Stellungnahme zur Barrierefreiheit der Planung Oper und Schauspielhaus, Baugenehmigungsphase

Plansatz der Grundrisse Sanierung Bühnen, Planverfasser HPP, Entwurfsplanung M 1:200, Status Vorabzug, Stand 29.06.2011

Anlage 1: Stellungnahme des Gutachters Herrn Michalski

Zu Punkt 7 Oper – Zuschauerraum – Rollstuhlplätze – Zeichnung 2

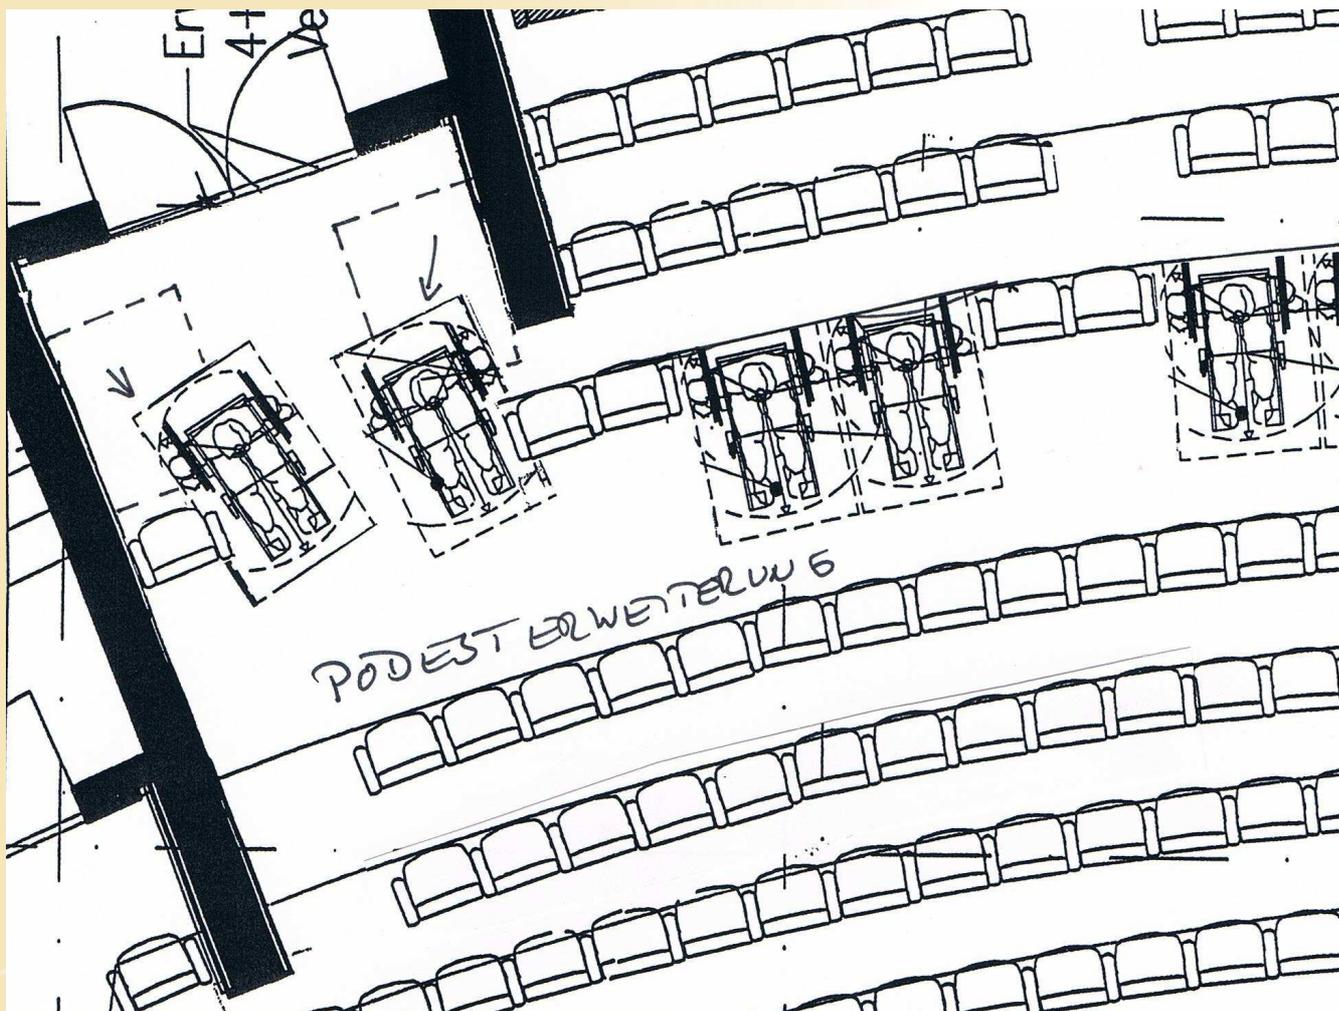
- 7.1.1 Bei der ersten vorgeschlagenen Lösung durch HPP waren die Begleitpersonen deutlich getrennt von den Rollstuhlfahrerplätzen. Da erfahrungsgemäß in mindestens 95% aller Besuche diese plus Begleitperson stattfinden, galt es hier eine andere Lösung zu suchen.
- 7.1.2 Durch einen Ortstermin am 22.6.11 konnte eine Lösung gefunden werden, die zwar nicht in allen Punkten DIN gerechte Bewegungsflächen bietet, jedoch eine direkte Zuordnung von Rollstuhlfahrer und der jeweiligen Begleitperson gewährleistet. Dies halte ich für vorrangig aufgrund der eben genannten Besuchspraxis der Nutzer.

Der Lösungsvorschlag bietet 4 DIN gerechte Plätze für größere Rollstühle, oder Scooter bzw. ähnlichen Hilfsmitteln. Die anderen 10 Plätze sind in das vorhandene Sitzsystem integriert. Siehe Zeichnung 2 im Anhang. Hier wird durch Weglassen von 2 Sitzen eine ca. 1.00 m breite Bucht pro Rollstuhlplatz geschaffen, die für alle gängige Modelle plus Bewegungsfreiheit absolut ausreicht. Es werden allerdings immer zwei Buchten nebeneinander geschaffen, mit ca. 2.00 m Gesamtbreite. Problematischer ist die Buchttiefe von lediglich nur ca. 1,80 m, bei Erweiterung des Podestes um 1 weggelassene Sitzreihe. An sitzenden Personen kann problemlos vorbeigefahren werden.

Bei maximaler Ausnutzung des vorhandenen Platzes können die meisten Aktivrollstühle von anderen vorne passiert werden. Dieser Kompromiss ist der Beibehaltung der vorhandenen denkmalgeschützten Sitzanordnung geschuldet und der maximalen Sitzplatzkapazität.

Einem Komfortverlust bei einem Teil der Bewegungsflächen steht ein deutlich höherer Komfortgewinn bei der direkten Sitzplatzanordnung der Assistenz- / Begleitperson gegenüber.

Wichtig wäre das Bereitstellen von Informationen vor und bei der Sitzplatzbuchung (via Internet), dass es unterschiedliche Rollstuhlplätze bezüglich der Größe gibt.

Falls sich diese Lösung im Alltag nicht bewähren sollte, kann immer noch mit der Erweiterung des Podestes mittels der vorgelagerten Sitzreihe problemlos nachgerüstet werden. Diese Vernichtung von Sitzplatzkapazität wird jedoch vorerst vermieden.
